Sachstand Bebauungsplan Nr. 4-07 „Hornweg“ in Schillerslage  
Zeichnerische Erläuterungen zur Mitteilungsvorlage M 2021 1574

# Aktueller Sachstand (M 2021 1574, Seite 2, 2. Absatz)

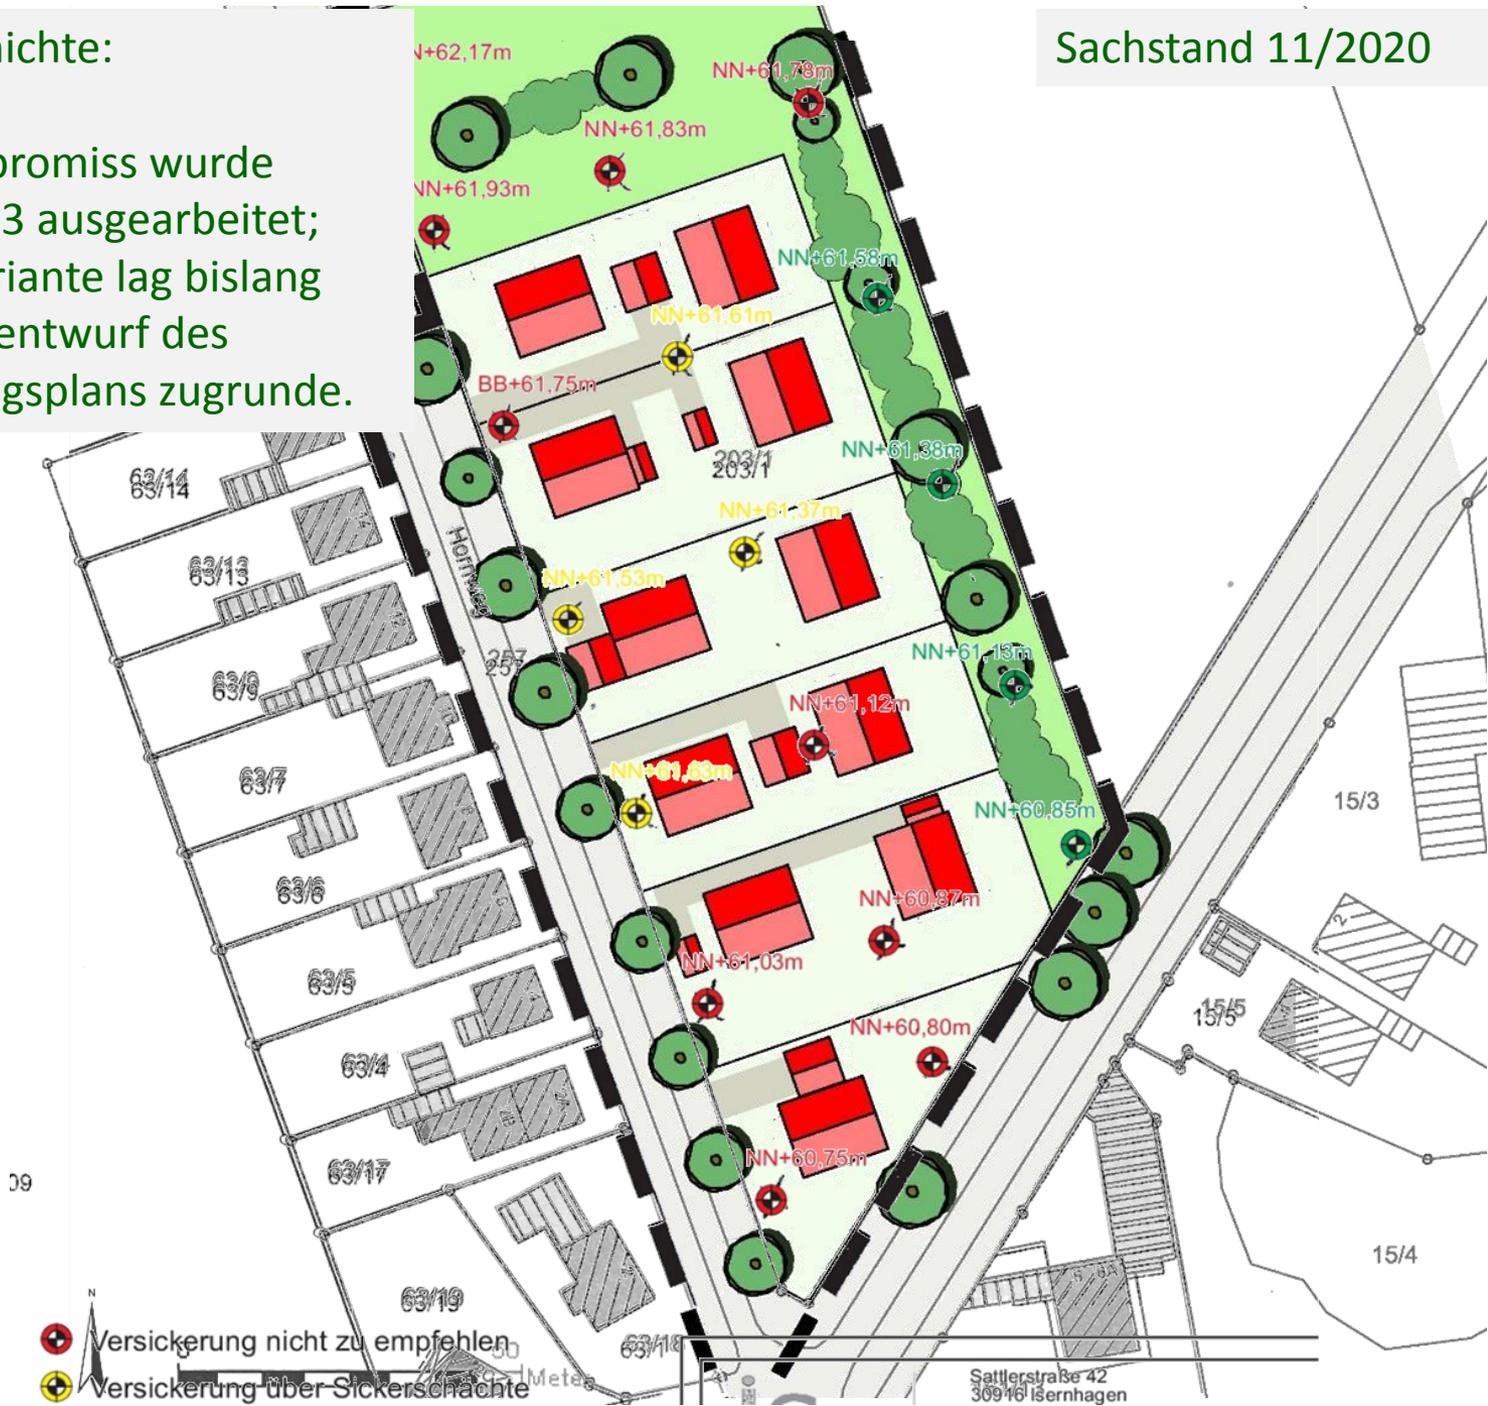
Als Kompromiss wurde Variante 3 ausgearbeitet; diese Variante lag bislang dem Vorentwurf des Bebauungsplans zugrunde.

## Variante 3:

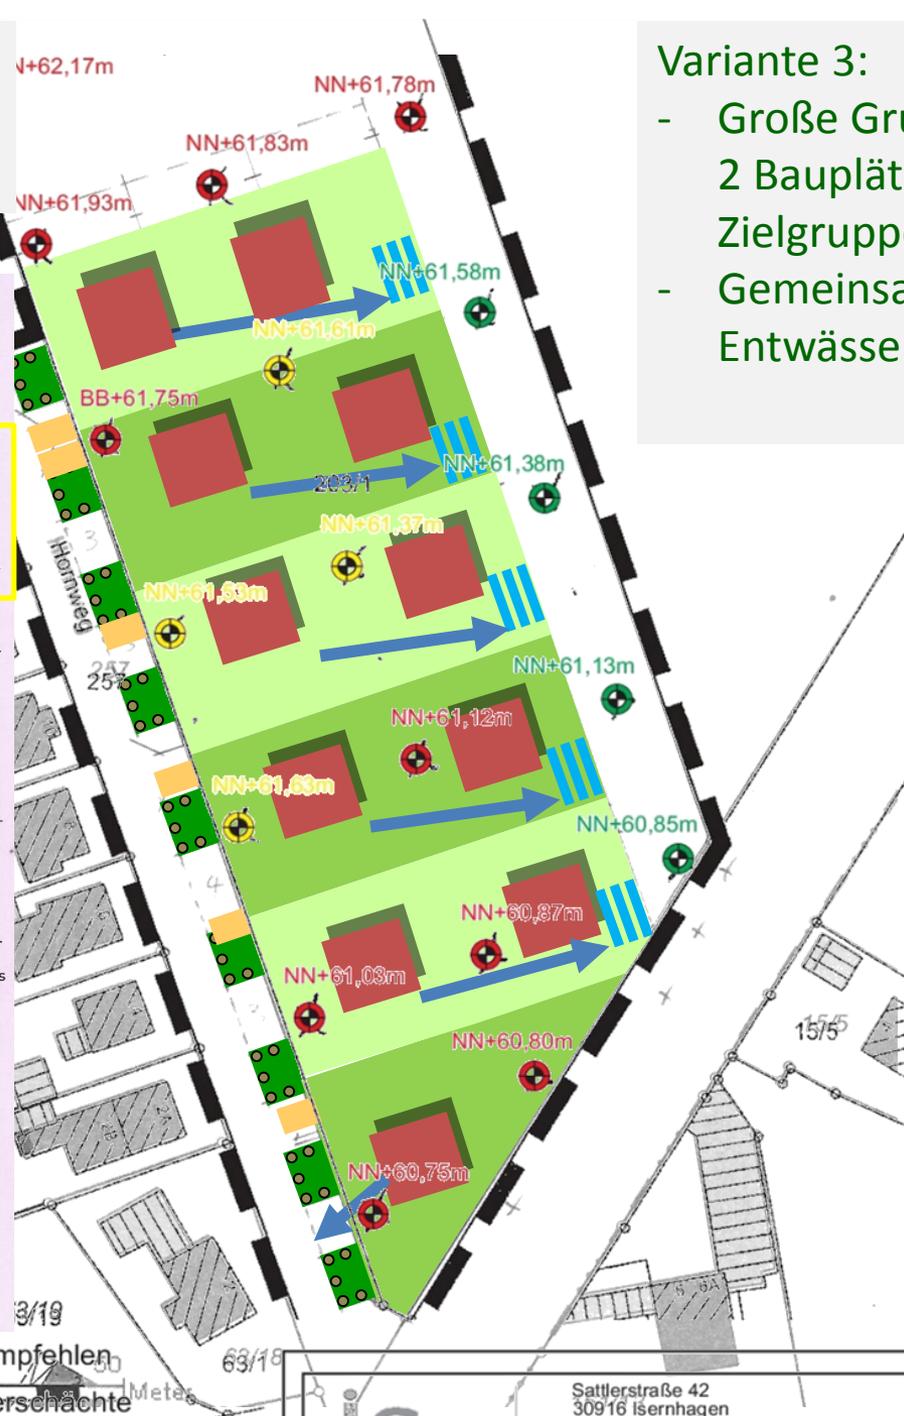
- Die bislang vorgesehene Versickerung des Niederschlagswassers der Vorderlieger auf den Flächen der Hinterlieger ist eigentumsrechtlich schwierig.
- Eine als Alternative hierzu angedachte Versickerung des Niederschlagswassers jenseits der Hinterliegerbebauung (östlich, zum Feldrand hin) in Form von Versickerungsmulden verursacht einen unangemessen hohen städtischen Herstellungs- und Unterhaltungsaufwand. Dies betrifft weniger die dann sinnvolle Anlage von gemeinsamen Erschließungstischen (wodurch auch gleichzeitig die in der Bezugsvorlage F 2021 1485 angesprochene Teilung der Grundstücke ermöglicht würde), sondern vielmehr die Versickerungsmulde und die entsprechend erforderlichen Leitungen.

- Stattdessen wurde geprüft, ob eine gedrosselte Einleitung des anfallenden Niederschlagswassers auf den Vorderliegergrundstücken in den vorhandenen Kanal im Hornweg möglich sein könnte. Aufgrund der begrenzten Kapazitäten dieses Kanals ist dies äußerst schwierig. Der technische und finanzielle Aufwand für die jeweiligen Eigentümer wäre unverhältnismäßig hoch.

In der Folge hat die abschließende Prüfung der erforderlichen ordnungsgemäßen Beseitigung des Niederschlagswassers ergeben, dass diese in Variante 3 nur mit unvermeidbarem finanziellen Aufwand entweder für die Grundstückseigentümer oder für die öffentliche Hand gewährleistet ist.

- Große Grundstücke mit je 2 Bauplätzen für spezielle Zielgruppen
- Gemeinsames Entwässerungskonzept

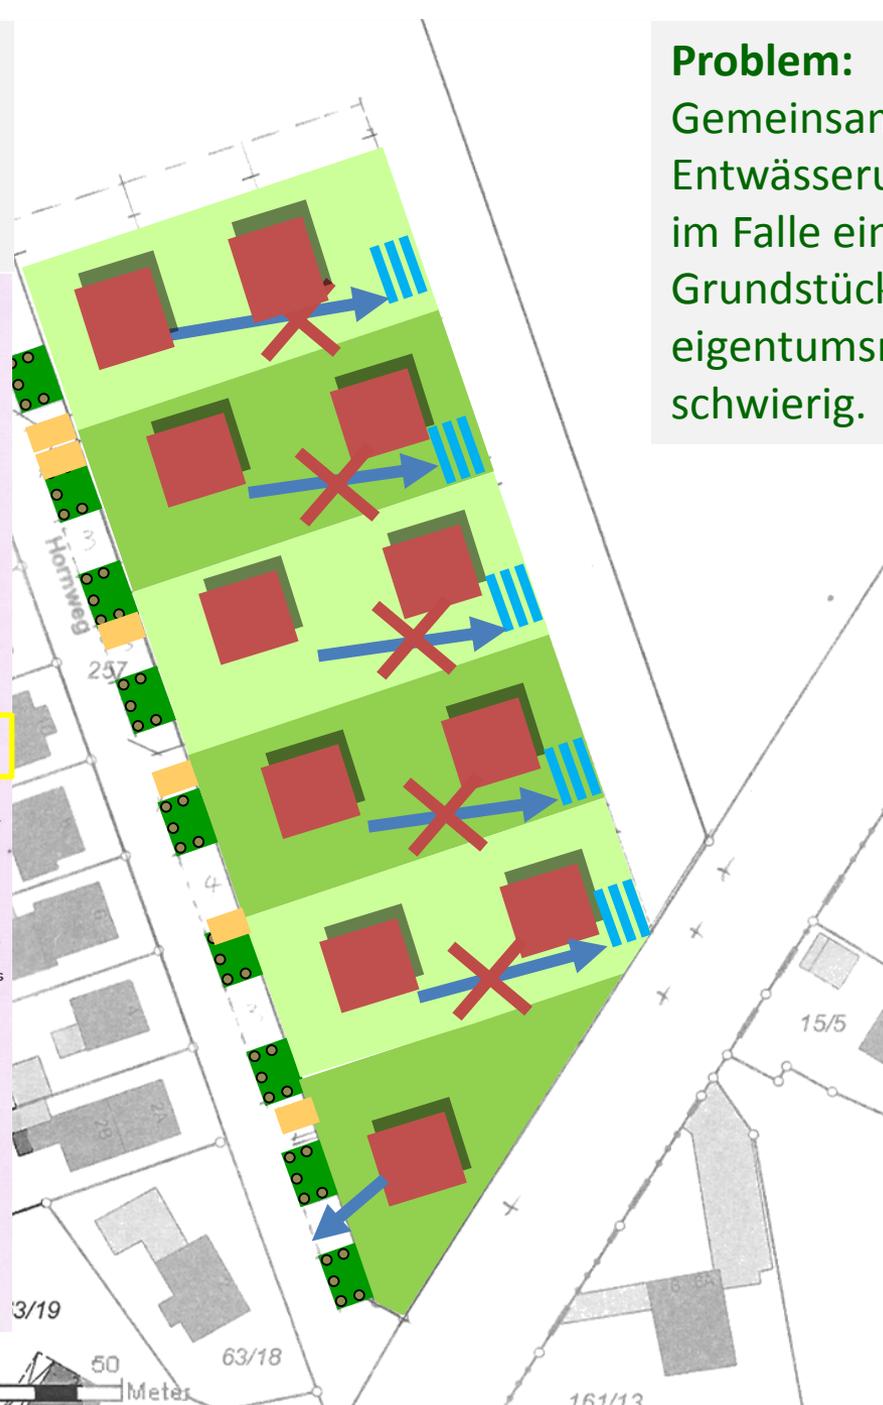
**In der Folge hat die abschließende Prüfung der erforderlichen ordnungsgemäßen Beseitigung des Niederschlagswassers ergeben, dass diese in Variante 3 nur mit unvertretbarem finanziellen Aufwand entweder für die Grundstückseigentümer oder für die öffentliche Hand gewährleistet ist.**

**Problem:**  
Gemeinsames  
Entwässerungskonzept ist  
im Falle einer  
Grundstücksteilung  
eigentumsrechtlich  
schwierig.

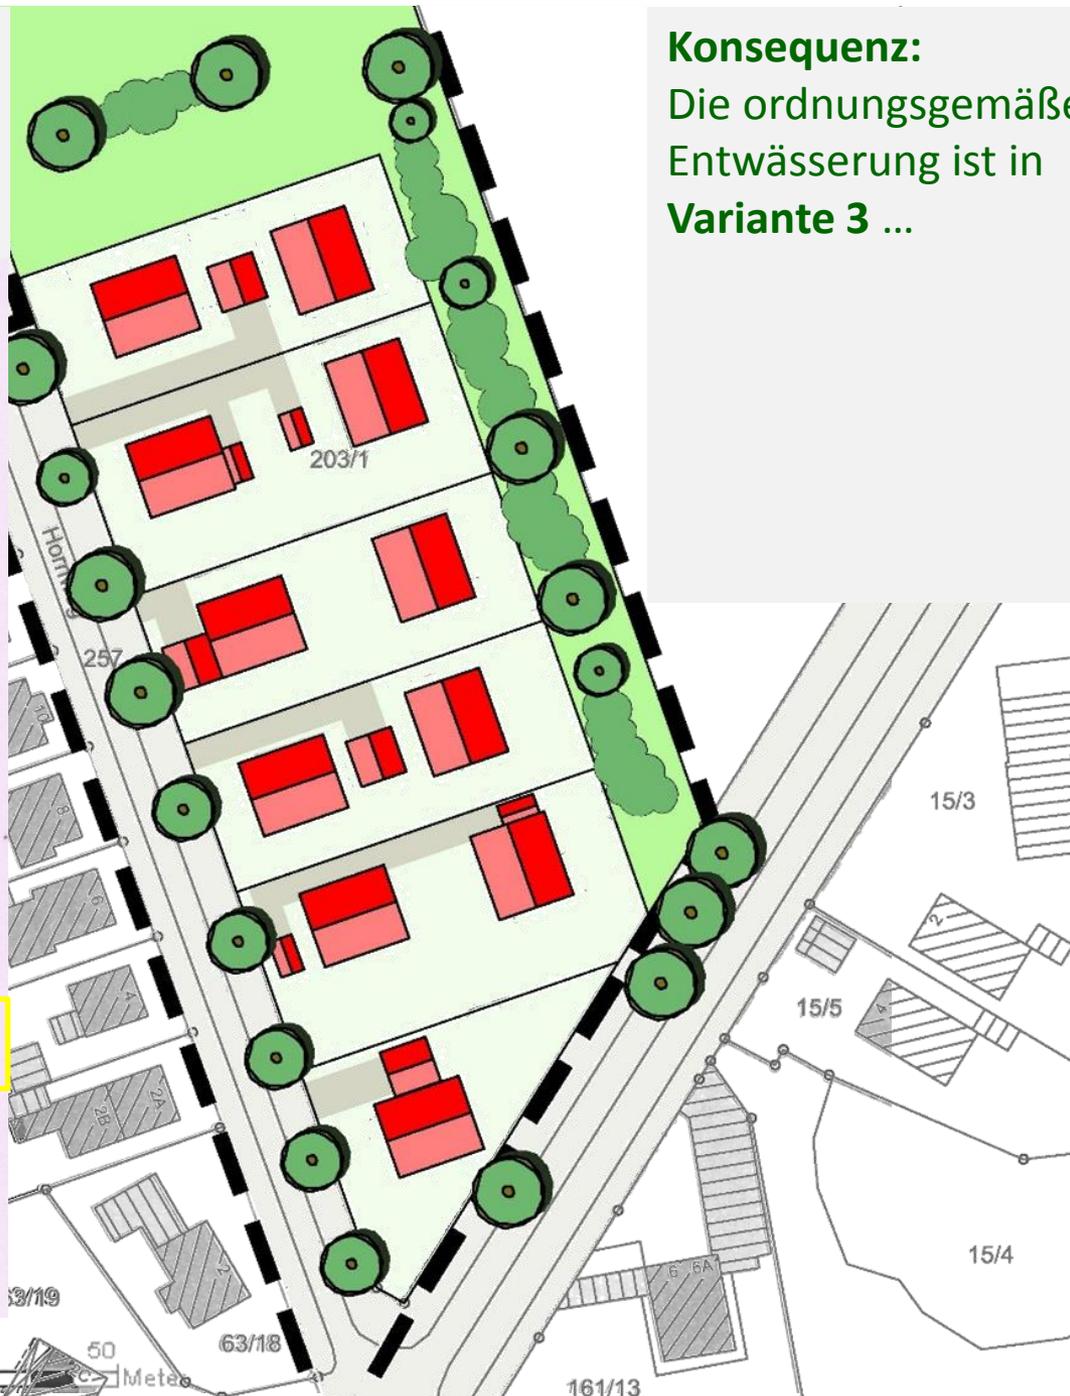
**In der Folge hat die abschließende Prüfung der erforderlichen ordnungsgemäßen Beseitigung des Niederschlagswassers ergeben, dass diese in Variante 3 nur mit unververtretbarem finanziellen Aufwand entweder für die Grundstückseigentümer oder für die öffentliche Hand gewährleistet ist.**

**Konsequenz:**  
Die ordnungsgemäße  
Entwässerung ist in  
**Variante 3 ...**

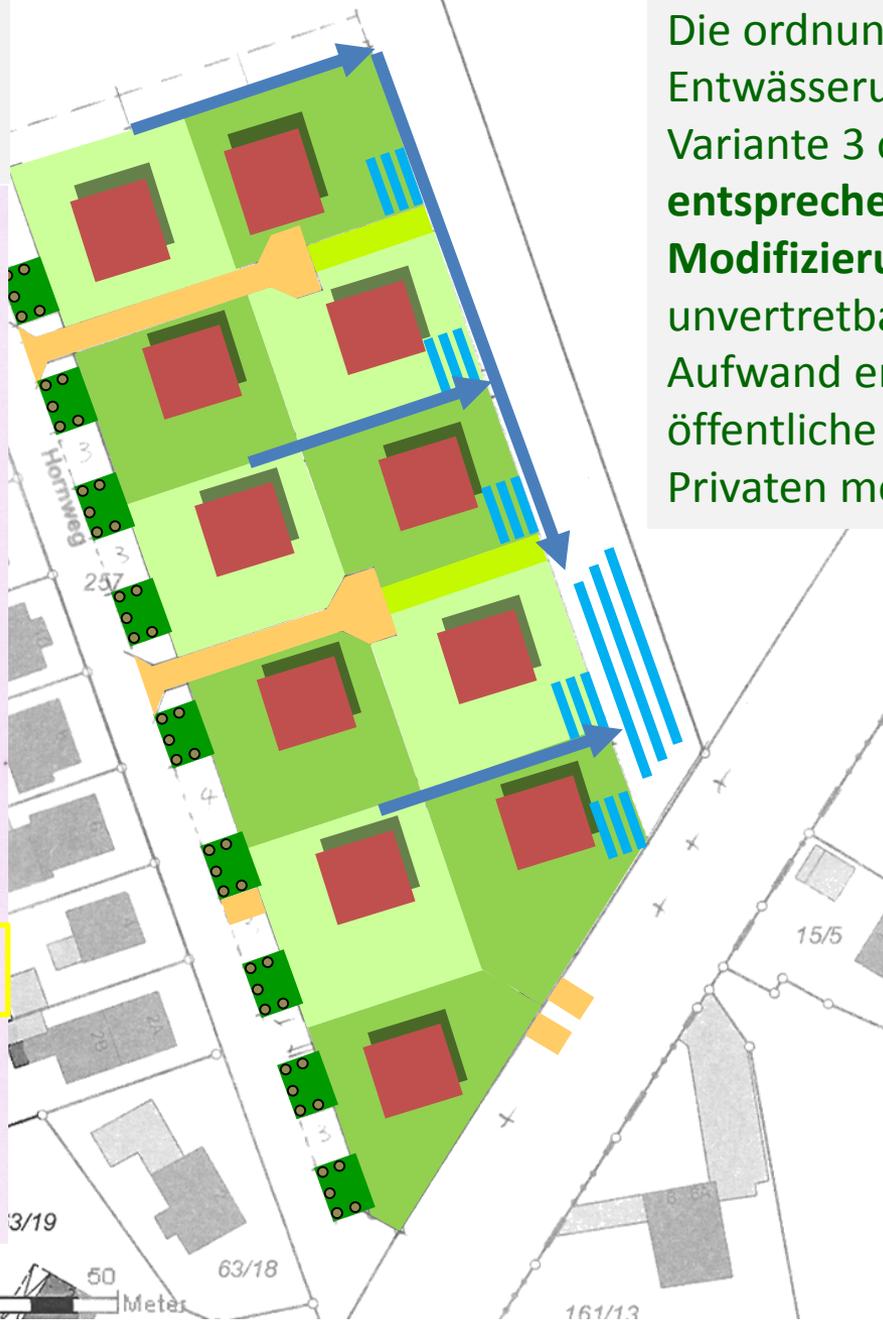
**In der Folge hat die abschließende Prüfung der erforderlichen ordnungsgemäßen Beseitigung des Niederschlagswassers ergeben, dass diese in Variante 3 nur mit unvertretbarem finanziellen Aufwand entweder für die Grundstückseigentümer oder für die öffentliche Hand gewährleistet ist.**

**Konsequenz:**  
Die ordnungsgemäße Entwässerung ist in Variante 3 oder **entsprechenden Modifizierungen** nur mit unvertretbarem finanziellen Aufwand entweder für die öffentliche Hand oder die Privaten möglich.
